Mémoire en réponse
PV de l'Enquête Publique

« **Exploitation d'une carrière de roches massives calcaires – St Cyr Les Colons** »

Ent G.CLOUTIER

Figure 1 : Proposition d'implantation de piézomètres de suivi

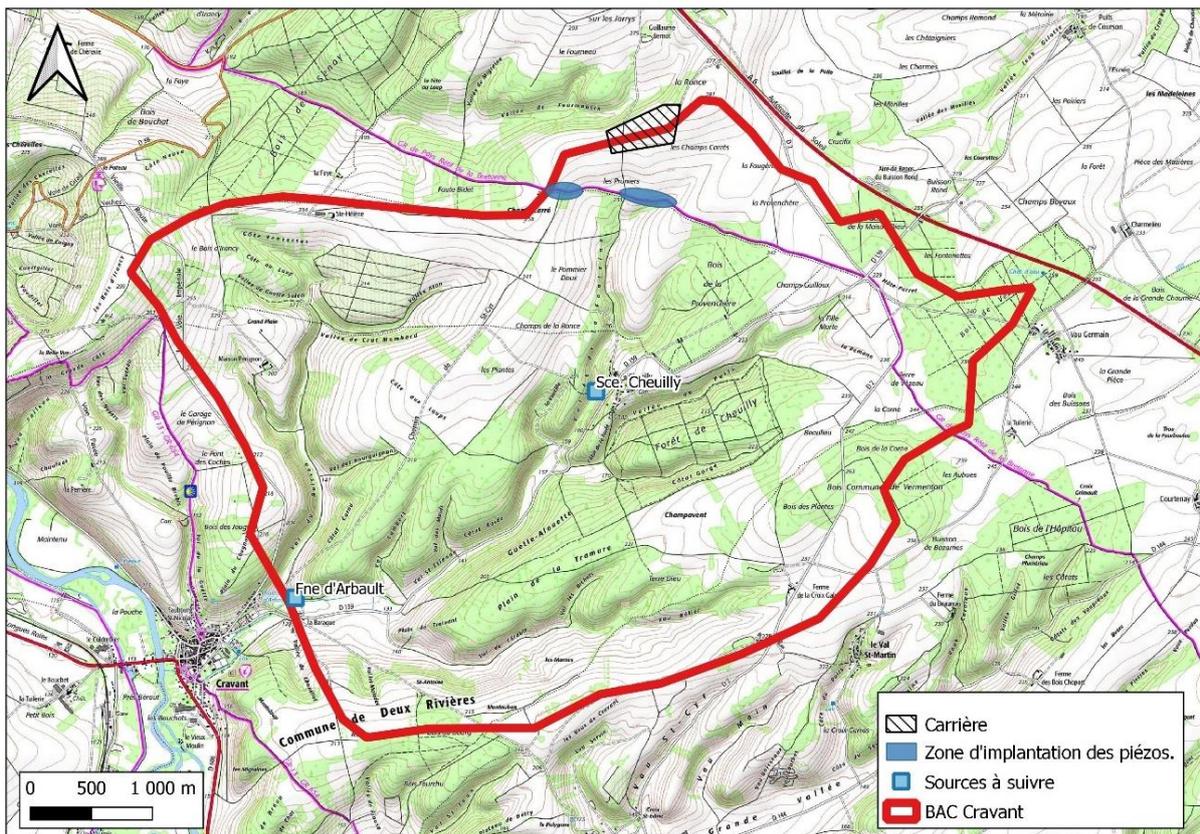
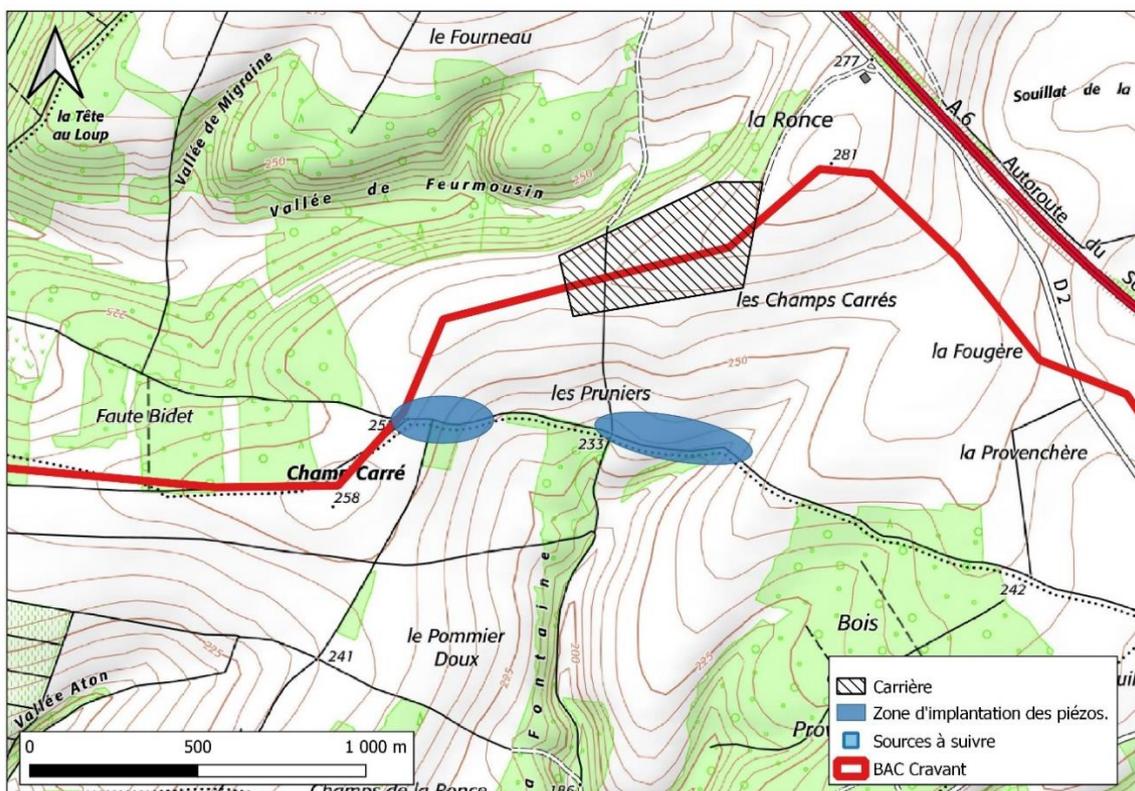
Pertinence de placer des piézomètres de contrôle pour HT et proposition de localisation, a minima vallée des sources et val d'Aton à des emplacements choisis pour un auto contrôle en bas de val , malgré la présence de nappes perchées .

Nota un contrôle au lavoir de Cheuilly est possible et pratique mais potentiellement impacté par les véhicules en stationnement et éloigné.

Suivant les résultats du test de coloration, l'implantation de 2 piézomètres, pour un suivi complémentaire de contrôle pourrait être proposée :

- En tête de la vallée de la Fontaine où s'inscrit la source de Cheully
- En tête de la vallée d'Aton, vallée qui se raccorde à celle où est le captage de Cravant

Il convient cependant de garder à l'esprit que, étant donnée la structure hétérogène de l'aquifère, les résultats des analyses réalisées pourront être plus ou moins représentatives.

Cette proposition d'implantation est illustrée ci-dessous.
